Onderwerp:
Beantwoording vragen revisievergunning CZ Rouveen - Wateraspecten

Datum:
24 oktober 2024

Ons Kenmerk:
PRJ000525 IMD24 002

Opmerkingen op de aanvraag CZ Rouveen van 21-12-2023

Figuur 1: schematische waterbalans inrichting huidig – 2022- (in kuub gemiddeld per week)

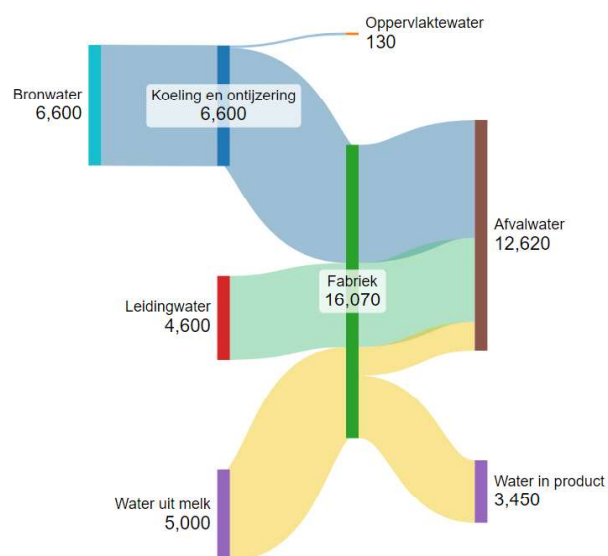
Onderdeel 4.3.2: graag stroomdiagram/waterbalans dat inzage geeft in aandeel hergebruik grondwater/koelwater en aandeel lozing op oppervlaktewater of wordt er inderdaad geen koelwater (meer) op oppervlaktewater geloosd?

Zie hiervoor de eerder in dit document opgenomen waterbalans (figuur 1).

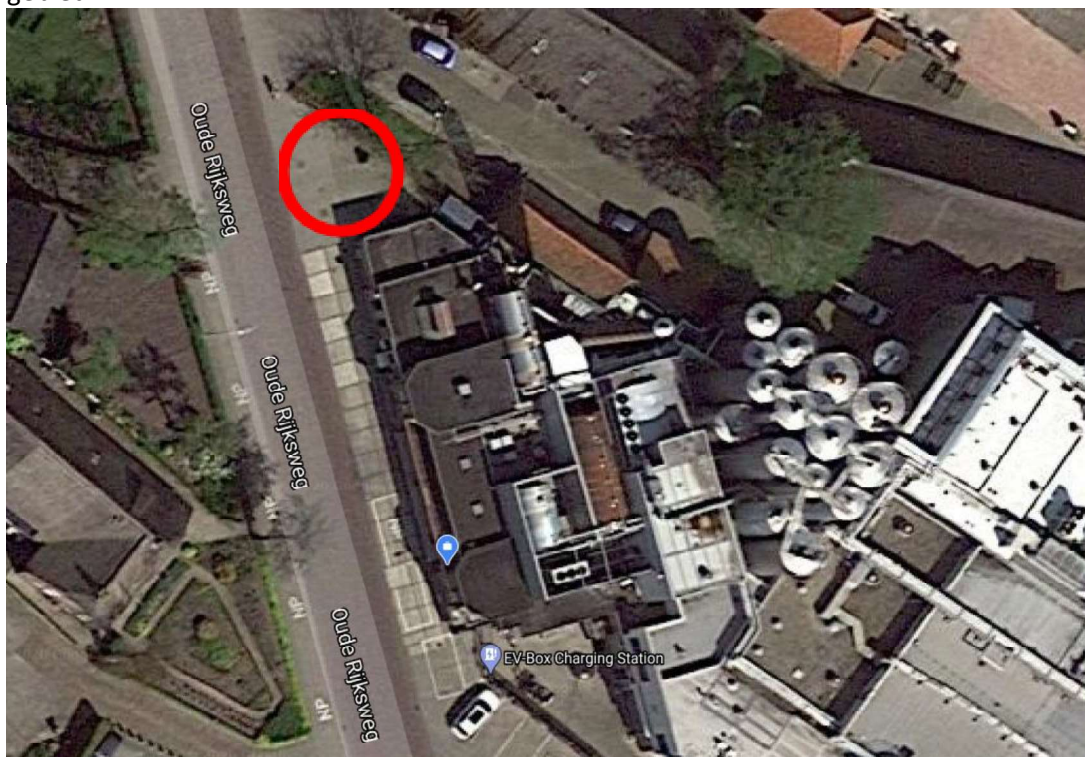
2. Waar bevind zich de controleput waar de koelwaterlozing gecontroleerd kan worden?

De controleput voor de stroom koelwater zal zich bevinden binnen het rood omcirkelde gebied.

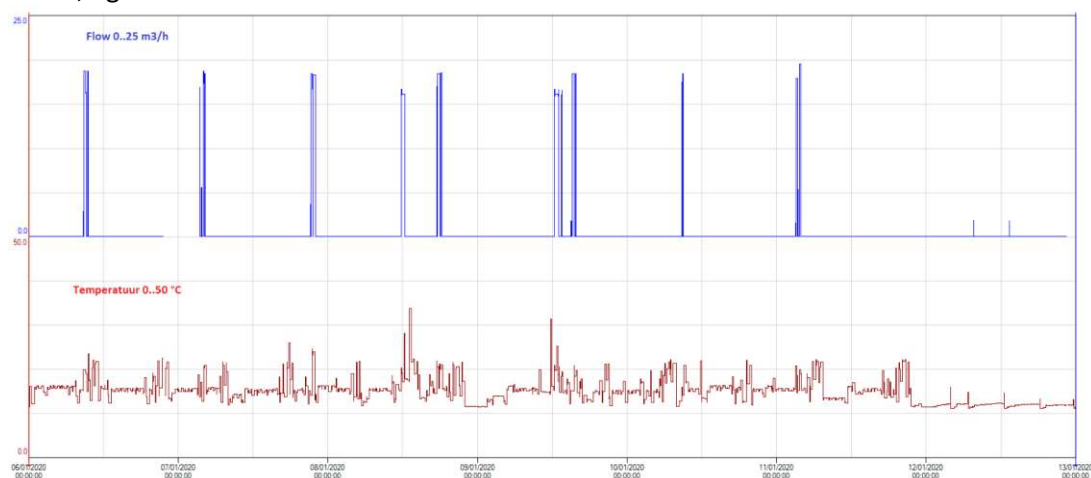
4. Wat is de maximale temperatuur

De gemiddelde temperatuur van het geloosde water zit op 15,8 graden Celsius. De maximale temperatuur in deze week zit op 36 graden Celsius en de minimale waarde zit op 11,1 graden Celsius.
